Assunto: Realização de Obra - Estacionamento 45º ou linear ao longo do Canteiro Central da Rua Amaral Gurgel e Av. São João.

PROCESSO SEI 6056.2025/0004726-0

Parecer CET/GPL N° 123793199

Croqui do Trecho da Rua Amaral Gurgel para Instalação de Estacionamento

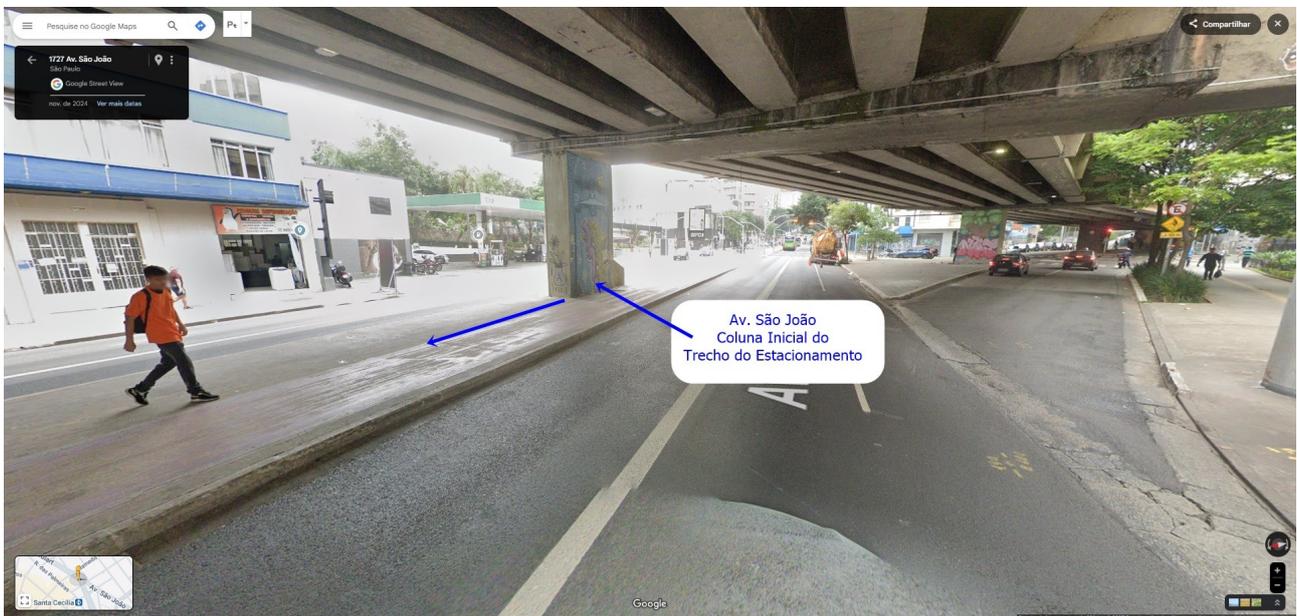
A Rua Amaral Gurgel possui canteiro central de aproximadamente 7,00m de largura e duas ciclofaixas unidirecionais com largura livre de 1,30m por sentido, totalizando uma ocupação de aproximadamente 4,00m predominantemente em todo trecho, com exceção das aproximações dos cruzamentos e junto aos pilares. A distância média entre os pilares é de 35,0m, desta maneira a implantação de vagas de estacionamento nestes intervalos é possível mediante:

- a) Adoção de vagas lineares, pois a ocupação da vaga a 45º não permitirá manter a ciclovia e irá gerar riscos à segurança quando da realização de manobras de saída;
- b) A alteração da ciclovia para bidirecional nos trechos entre os pilares, preservando a circulação de ciclistas nas extremidades das quadras;
- c) Implantação de gradis nos pontos de curvas para segurança de ciclistas e pedestres.

Av. São João trecho para Implantação do Estacionamento Público

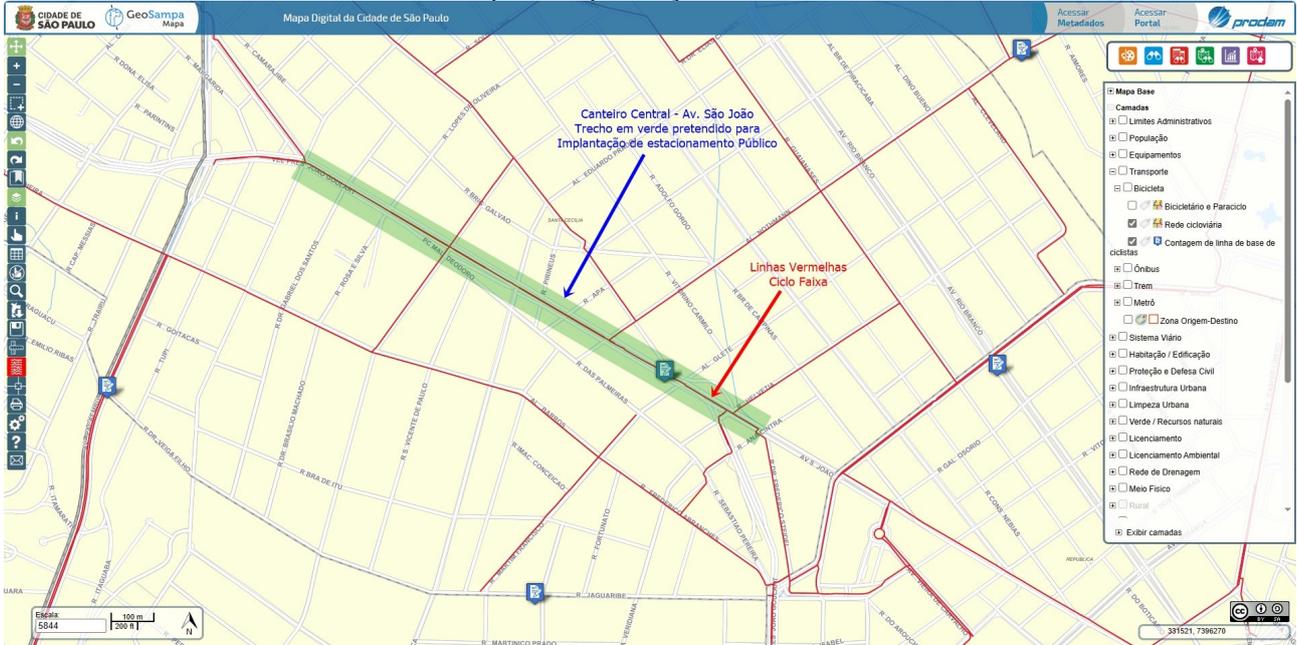
Em atenção ao Ofício n.º 0740/SUB-SÉ/GAB/2025, que trata da realização de Obra - Estacionamento 45° ou linear ao longo do canteiro central da Av. São João, trecho da Gerência Noroeste, entre R. Conselheiro Brotero e R. Helvética, tendo em vista a existência de rede cicloviária, corredor exclusivo de transporte coletivo, entendemos que em virtude da complexidade da análise e o envolvimento de diversos modais, propomos o encaminhamento do presente à SPP/DP para apreciação e deliberação quanto ao pleito inicial.

As condições físicas da ciclofaixa São João são diferentes da Rua Amaral Gurgel. O canteiro central é menor, em torno de 6,0m ao longo de toda extensão da Avenida São João e da Avenida General Olímpio da Silveira, e a ciclofaixa apresenta trechos unidirecionais e bidirecionais, esta diversidade ocorre em função da presença do Corredor Pirituba / Lapa / Centro e respectivos pontos de embarque e desembarque de passageiros e circulação de pedestres pelo canteiro central.

Desta forma identificamos que há poucos locais com eventual possibilidade de implantação de vagas de estacionamento longitudinal à via e sem prejuízo a estrutura cicloviária pois nos locais onde a ciclofaixa é bidirecional, é possível a implantação de vagas no sentido oposto ao da ciclofaixa, entretanto, existirá o conflito entre o acesso à vaga e a circulação de ônibus no corredor. Também há trechos em que a implantação de vagas não é viável devido aos pontos de ônibus e alto volume de pedestres que já conflitam com ciclistas, os quais podem se agravar em caso de adoção de ciclovia compartilhada.

São exemplos de trechos em que existe a possibilidade de adoção de vagas: a) Trecho da Avenida São João entre a Rua Roberto Piva e a Rua General Júlio Marcondes Salgado no sentido Centro / Bairro, ciclofaixa bidirecional do lado oposto e, b) trecho da Avenida General Olímpio da Silveira entre as ruas Conselheiro Brotero e Doutor Gabriel dos Santos no sentido Bairro / Centro, ciclofaixa bidirecional no sentido oposto. Nos demais trechos, consideramos que as atuais características físicas impossibilitam a implantação de estacionamento.
